**Европейская экономическая комиссия****Комитет по внутреннему транспорту****Всемирный форум для согласования  
правил в области транспортных средств****Сто девяносто четвертая сессия**

Пункт 4.7.2 предварительной повестки дня

**Соглашение 1958 года:****Рассмотрение проектов поправок к существующим  
правилам ООН, представленных GRSG****Предложение по поправкам серии 01  
к Правилам № 166 ООН (присутствие уязвимых  
участников дорожного движения в непосредственной  
близости спереди и сбоку)****Представлено Рабочей группой по общим предписаниям,  
касающимся безопасности\***

Рис. 1

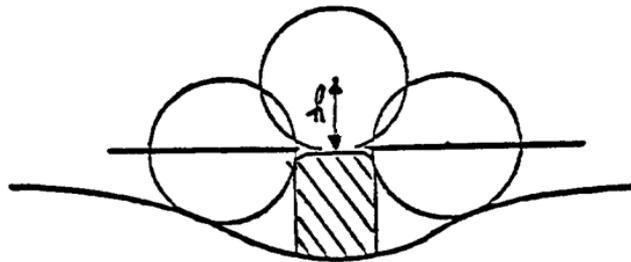
- 6.1.3.3.2 Если размеры выступа элемента, установленного на поверхности, не являющейся выпуклой, не могут быть определены при помощи обычного измерения, то их определяют на основе максимального изменения расстояния от центра шара диаметром 100 мм до условной линии панели при перемещении этого шара с сохранением постоянного контакта с этим элементом. На рис. 1 показан пример использования этой процедуры.

Рис. 2

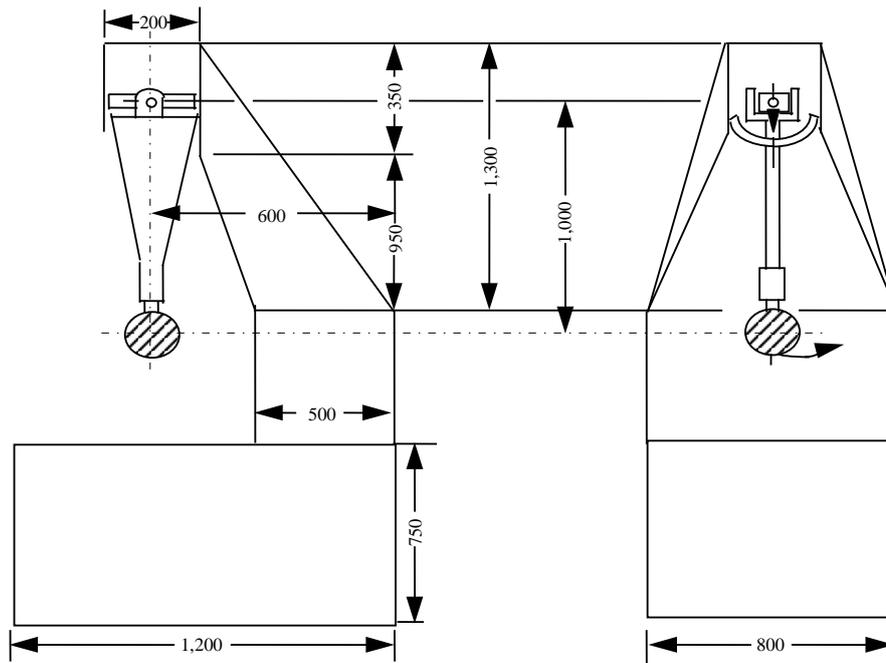
На рис. 2 ниже приведены размеры (в мм) испытательного устройства и специальные конструктивные требования:

Рис. 3

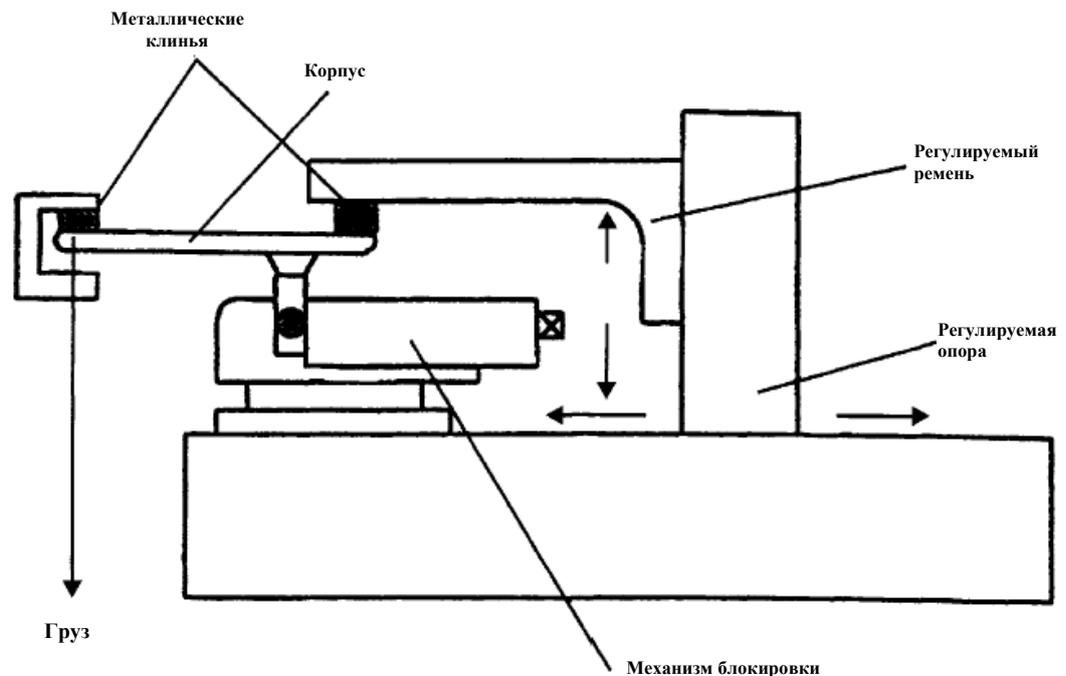
С другой стороны, на защитный корпус устанавливают упор, аналогичный описанному выше, с тем чтобы приложить предусмотренную испытательную нагрузку (рис. 3).

Допускается закрепление оконечности защитного корпуса, противоположной той, к которой прилагают нагрузку, вместо удержания ее в положении, показанном на рис. 3.

Рис. 4

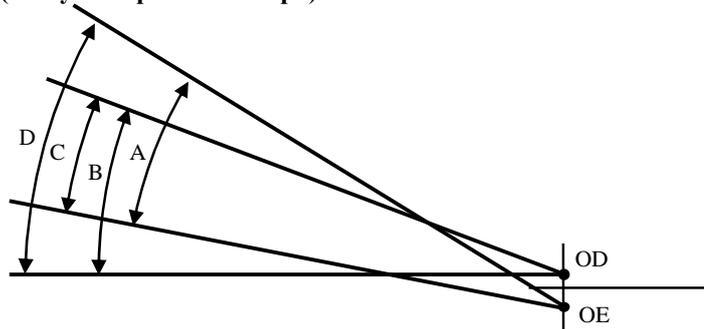
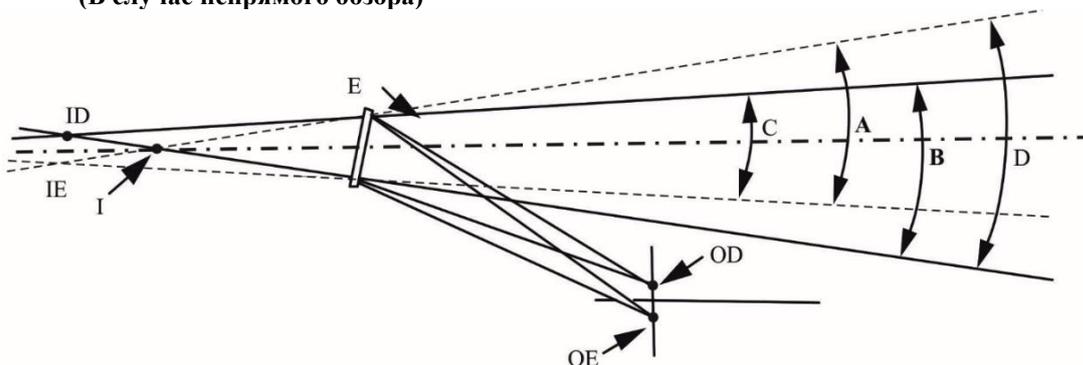
«12.2 "Амбинокулярное поле обзора" означает совокупное поле обзора, получаемое наложением монокулярных полей зрения правого глаза и левого глаза (см. рис.4 ниже).

Рис. 5

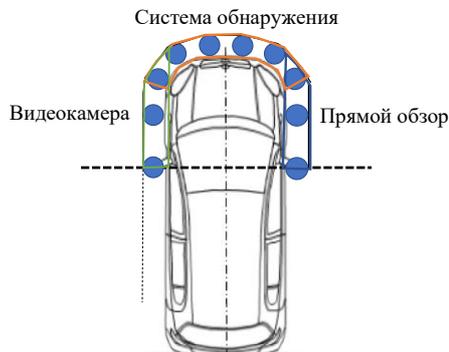
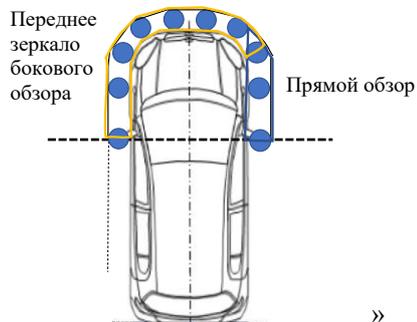
Допускается перекрытие зон использования различных средств (см. примеры на рис. 5).

Рис. 6  
Поле переднего и бокового обзора в непосредственной близости

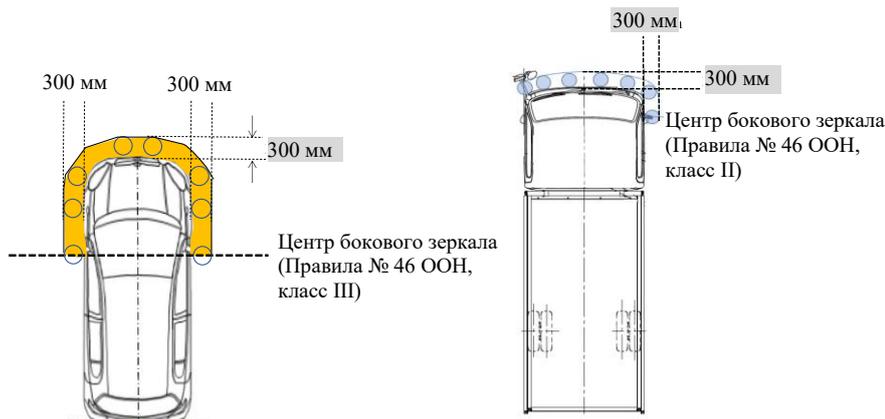
Пункт 15.2, исключить рис. 2, а текст изменить следующим образом:

- «15.2 Поле переднего и бокового обзора в непосредственной близости
- Поле обзора (см. рис. 6 ниже) ограничивается следующими плоскостями:
- продольной вертикальной плоскостью, проходящей через точку, удаленную на 300 мм от боковых контуров транспортного средства;
  - поперечной вертикальной плоскостью, проходящей через точку, удаленную на 300 мм от переднего контура транспортного средства;
  - зонами, расположенными впереди от центров боковых зеркал со стороны сиденья водителя и со стороны сиденья пассажира. Если транспортное средство оборудовано системой СВМ, соответствующей Правилам № 46 ООН с поправками серии 04, то изготовитель должен проанализировать такое же транспортное средство, оборудованное боковыми зеркалами, или использовать центры объективов видеокамер системы СВМ класса III или II вместо центров боковых зеркал.

Рис. 7

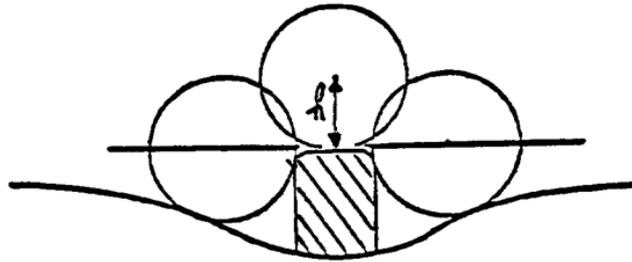
На рис. 7 показан пример использования этой процедуры.

### Схемы знаков официального утверждения устройства для средств переднего и бокового обзора

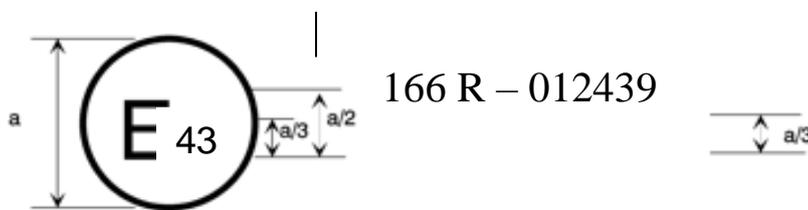
Приложение 5 изменить следующим образом:

Приведенный выше знак официального утверждения, проставленный на устройстве для средств переднего и бокового обзора, указывает, что данное устройство является основным устройством переднего и бокового обзора в непосредственной близости, которое официально утверждено в Японии (E 43) на основании Правил № 166 ООН под номером официального утверждения 012439. Первые две цифры номера официального утверждения указывают, что во время

Рис.2

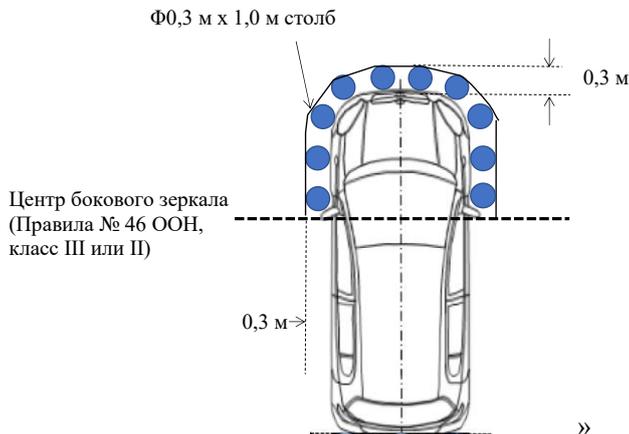
Приложение 9, пункт 1.2 изменить следующим образом:

«1.2 Испытательный объект должен соприкасаться с передней и боковыми сторонами транспортного средства от центра зеркала со стороны пассажира до центра зеркала со стороны водителя, и он должен быть видимым в поле переднего и бокового обзора в непосредственной близости. Если транспортное средство оборудовано системой СВМ, соответствующей Правилам № 46 ООН с поправками серии 04, то изготовитель должен проанализировать такое же транспортное средство, оборудованное боковыми зеркалами, или использовать центры объективов видеокамер системы СВМ класса III или II вместо центров боковых зеркал.

### Потребность в испытании ударом маятника

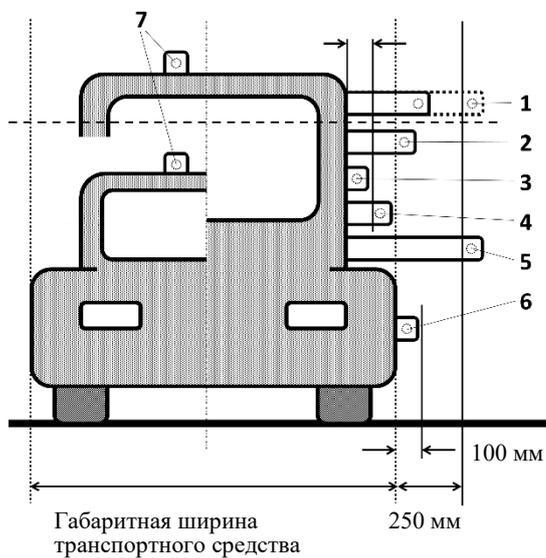
Включить новое приложение 13 следующего содержания:
